Rapport de contrôle d'installations électriques à basse et à très basse tension

RÉF. 88/2021/78755/01:1

DATE DU CONTRÔLE 13/09/2021 AGENT VISITEUR
 ADRESSE DU CONTRÔLE Boulevard Louis Mettwie 69 (étage 5eme (H)) - 1080 Molenbeek-Saint-Jean TYPE DE CONTRÔLE Visite de contrôle vente ancienne installation (8.4.2)

CONCLUSION : NON CONFORME

Croquis de position élémentaire et descriptif sommaire des tableaux

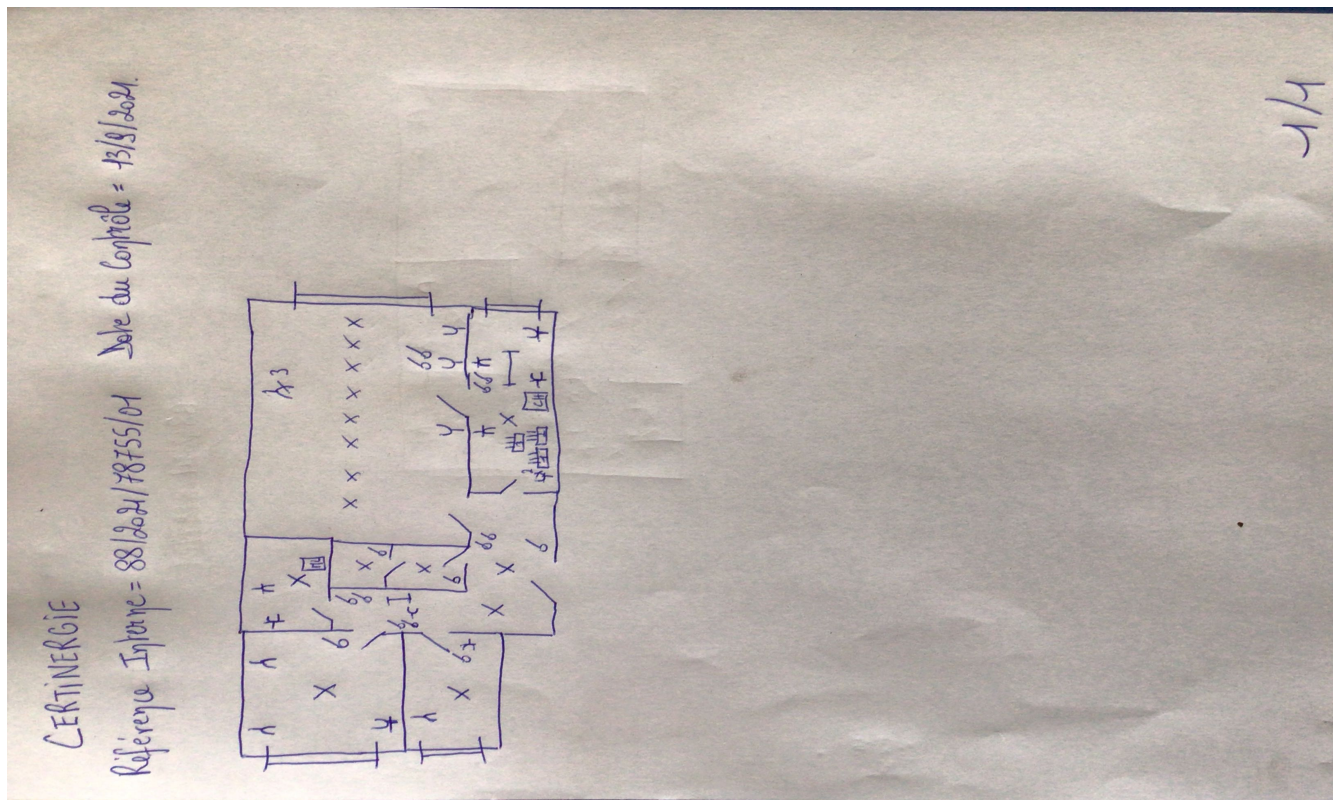
Conformité schéma(s) unifilaire(s) et plan(s) de position	Pas OK					Nombre de tableaux	3	Nombre de circuits	1 + 6 + 3
Circuits	TD1 1x 2P	TD2 1x 2P	TD2 2x 2P	TD2 3x 2P	TD3 3x 2P				
Protection	F 2A	F 10A	MJ 10A	MJ 15A / 10A	MJ 10A / MJ 16A				
Section (mm²)	1,5	?	?	?	?				
Conclusion	OK	Pas OK	Pas OK	Pas OK	Pas OK

Le ou les socles de prise en défaut sont localisés dans **la cuisine - la / les chambre(s) - prise meuble sdb**

- Les schémas unifilaires et/ou plans de position ne sont pas présents. - 3.1.2.;6.4.6.;6.5.7.;9.1.2.
- Il n'y a pas/plus de porte au tableau. - 5.3.5.1.

- Il n'y a pas de dispositif différentiel placé à l'origine de l'installation électrique. - 4.2.4.3.
- Les tableaux de répartition ne sont pas accessibles ou démontables. - 5.3.5.1.

- La tension d'alimentation n'est pas indiquée clairement de manière apparente sur chaque tableau de répartition et de manœuvre. - 3.1.3.3.a
- Les circuits, les appareils de coupure et/ou les dispositifs de protection ne sont pas repérés de manière claire et visible. - 3.1.3.

- Le tableau électrique ne possède pas une enveloppe de protection satisfaisante. - 4.2.2.1.;4.2.2.3.
- Les bases de fusibles/disjoncteurs à broches ne sont pas équipées d'éléments de calibrage. - 5.3.5.5.
